<p>ALCALDÍA MAYOR DE BOGOTÁ D.C. GOBIERNO SEGURIDAD Y CONVIVENCIA Foro de Prevención y Atención a Emergencias</p>	CONCEPTO TÉCNICO SOBRE NECESIDAD DE ESTUDIOS DETALLADOS DE AMENAZA Y RIESGO POR FENOMENOS DE REMOCIÓN EN MASA DENTRO DEL TRÁMITE DE LICENCIA URBANÍSTICA	Código:	GPR-FT-10
		Versión:	03
		Código Documental:

1.1 CONCEPTO TÉCNICO No. CT:	5857
1.2 ÁREA:	TÉCNICA Y DE GESTIÓN
1.3 COORDINACIÓN:	INVESTIGACIÓN Y DESARROLLO
1.4 REFERENCIA CRUZADA RADICADO FOPAE:	2010ER8629
1.5 RESPUESTA OFICIAL No.	RO-42796

2.1 SOLICITANTE:	CURADURÍA URBANA No. 1
2.2 PROYECTO:	Carrera 3 # 93-56
2.3 LOCALIDAD:	2. Chapinero
2.4 UPZ:	88. El Refugio
2.5 BARRIO O SECTOR CATASTRAL:	Seminario
2.6 DIRECCIÓN:	Carrera 3 # 93-56
2.7 CHIP:	AAA0093ADAW
2.8 MANZANA CATASTRAL:	07
2.9 PREDIO CATASTRAL:	09
2.10 ÁREA (Ha):	0.0820 (*)
2.11 FECHA DE VISITA:	Junio 21 de 2010

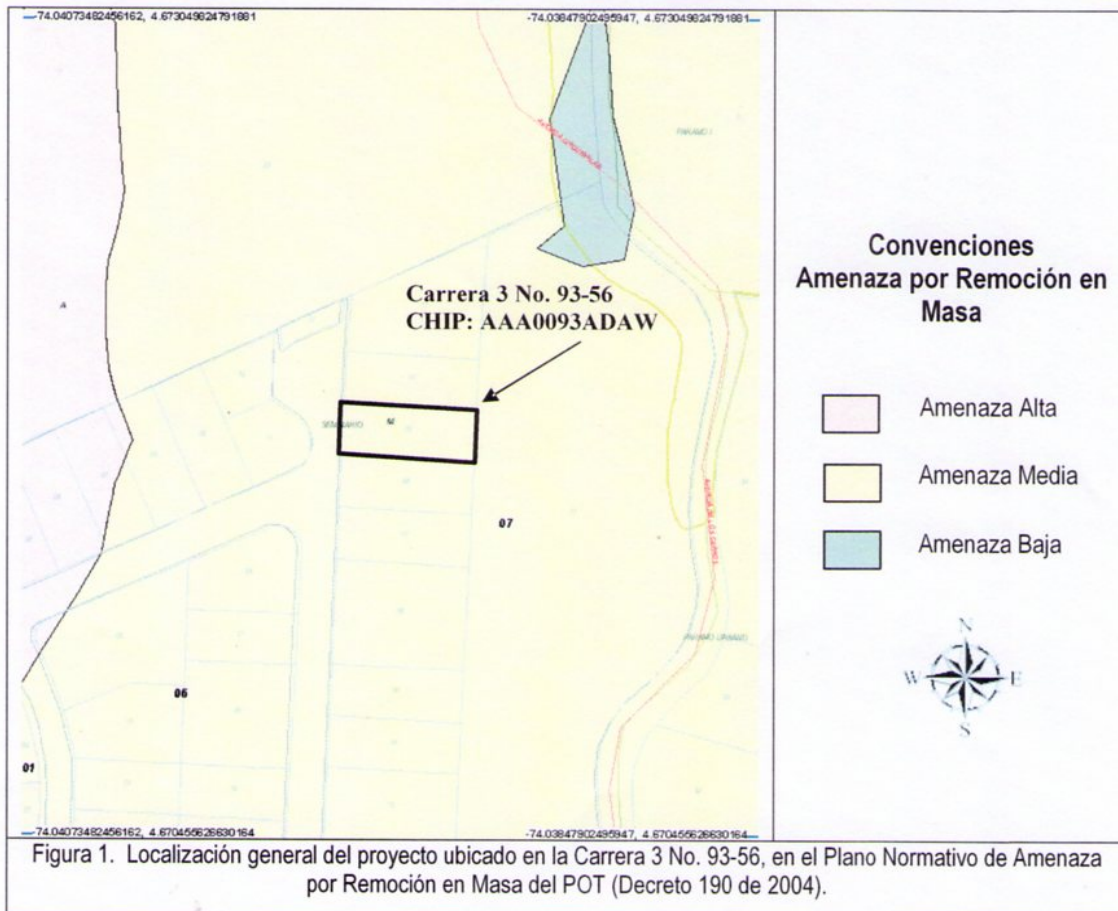
Conforme con el plano normativo de "Amenaza por Remoción en Masa" del Plan de Ordenamiento Territorial de Bogotá – POT, el sector donde se localiza el proyecto ubicado en la Carrera 3 No. 26-05, de la Localidad de Santa Fe, se encuentra en una zona de AMENAZA MEDIA por procesos de remoción en masa (Figura 1).
